敦賀発電所2号炉
敷地の地形, 地質・地質構造
K断層の活動性及び連続性評価
コメント回答資料2
調査データのトレーサビリティの確認結果

令和5年10月12日
日本原子力発電株式会社

1. はじめに

条線観察の例(K断層 H24-E-2孔 深度13.46m) (1/2)

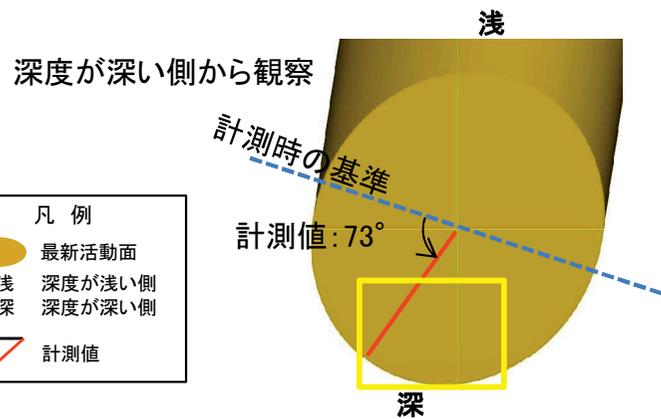
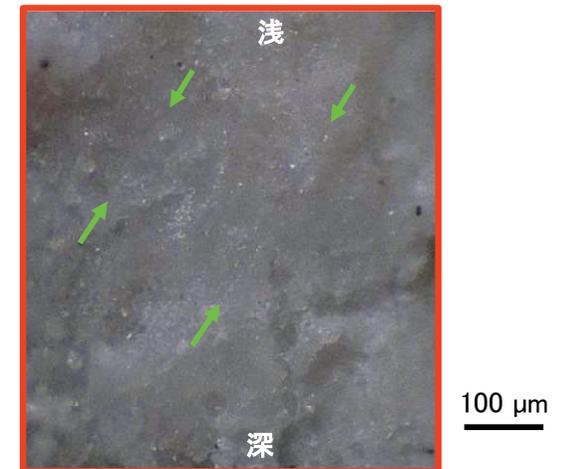
①H24-E-2孔 深度13.46mのK断層の断層面において条線観察を行い角度を計測したところ、断層面の短軸を基準に73° R(深度が浅い方からの角度に換算)であった。

条線観察の説明例(K断層 H24-E-2孔 深度13.46m) (2/2)

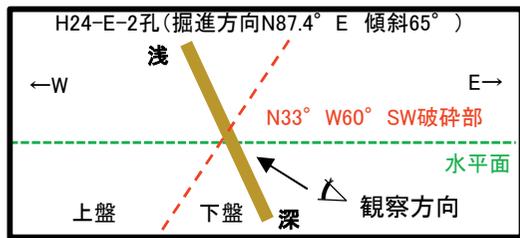
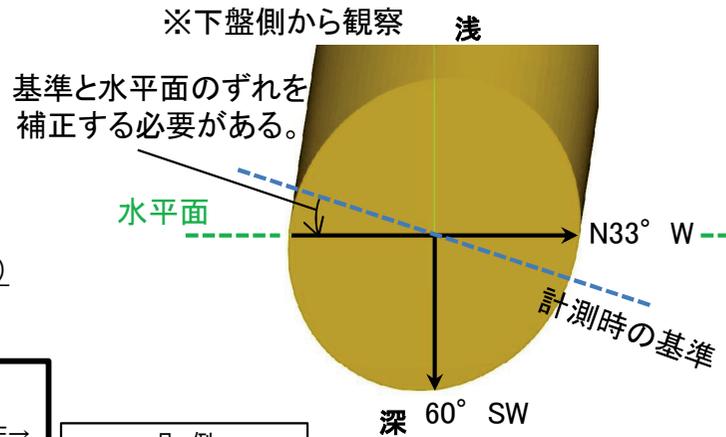
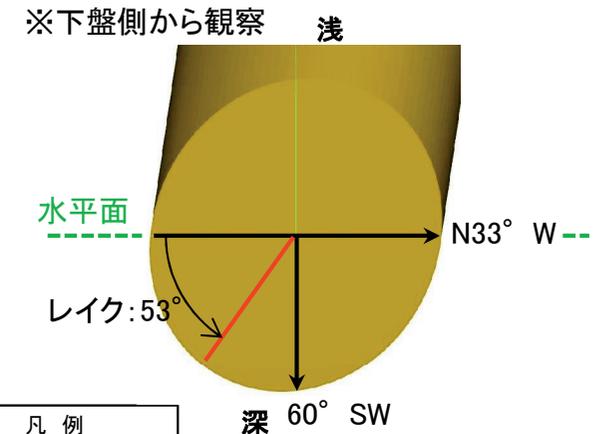
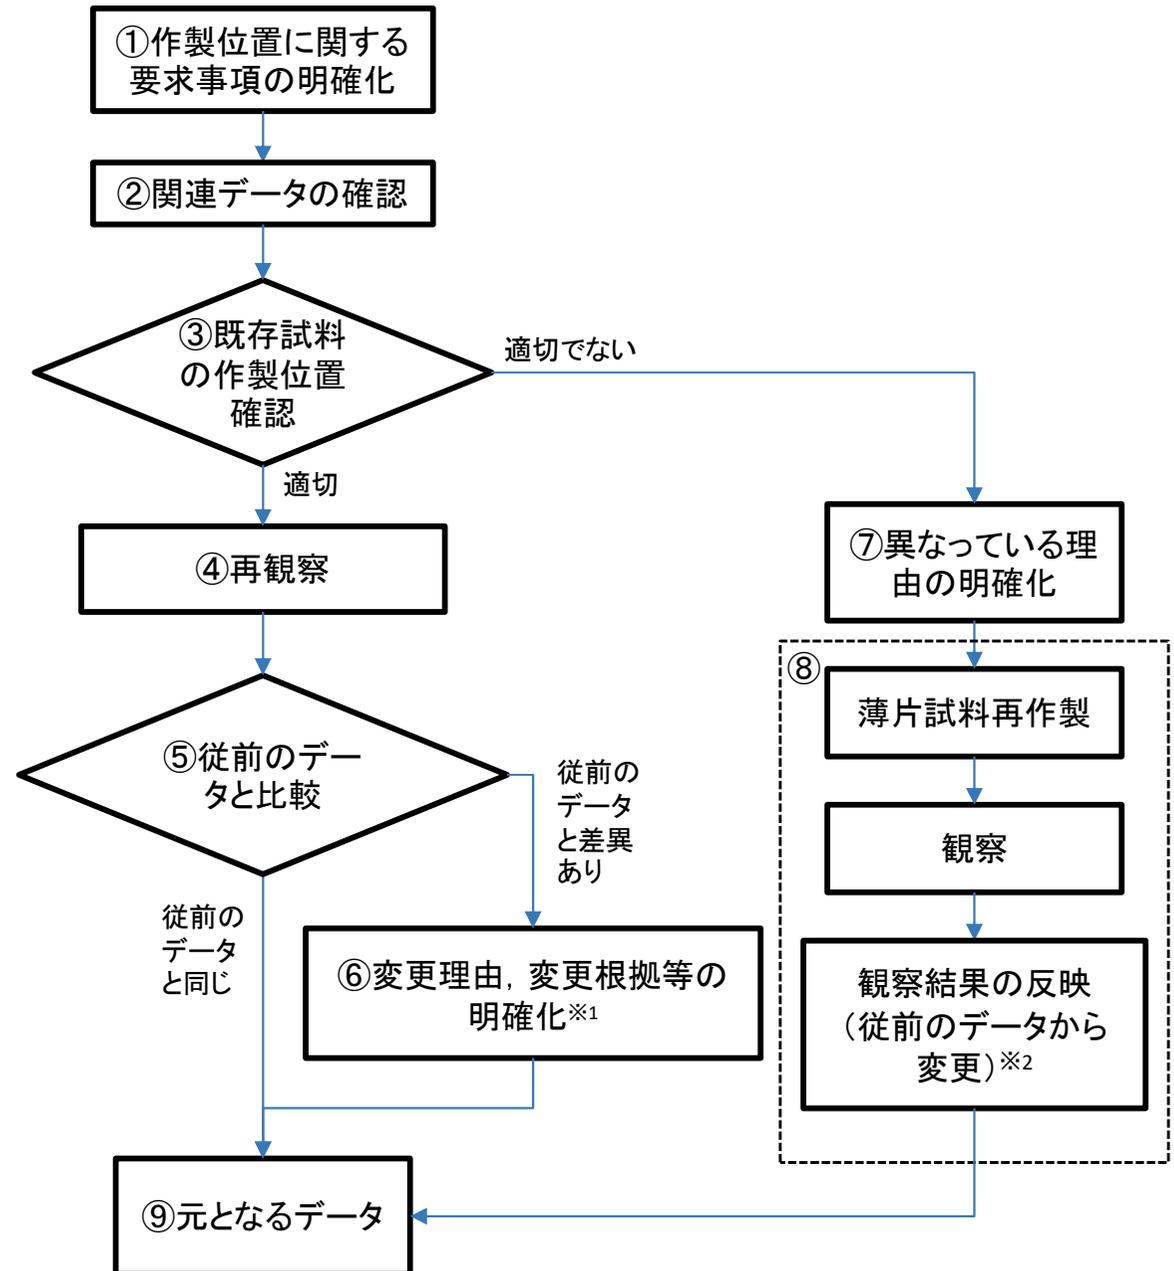
H24-E-2孔は掘進方向N87.4° E, 傾斜65° で掘削されたボーリングである。深度13.46mのK断層の断層面の走向・傾斜は, N33° W60° SWであり, ボーリングと断層面の平面的な位置関係は図2のようになる。断層面は南西傾斜であることから, 南西側が上盤, 北東側が下盤となる。
 上記をボーリング孔沿いの断面図で示したものが図3である。前頁で記載した条線観察は, ボーリングの深度が深い側から断層面を観察しているため, 下盤側から上盤側の条線を観察していることになる。
 一方で, 前頁の条線はボーリングコアにおける断層面の基準(短軸方向)からの角度であり, 水平面(走向方向)からの角度ではないため補正を行う必要がある。補正には, ボーリングの掘進方向, 傾斜及び最新活動面の走向・傾斜を用いる。
 計測した条線方向(73° R)を補正し真の条線53° Rを得た(図5参照)。
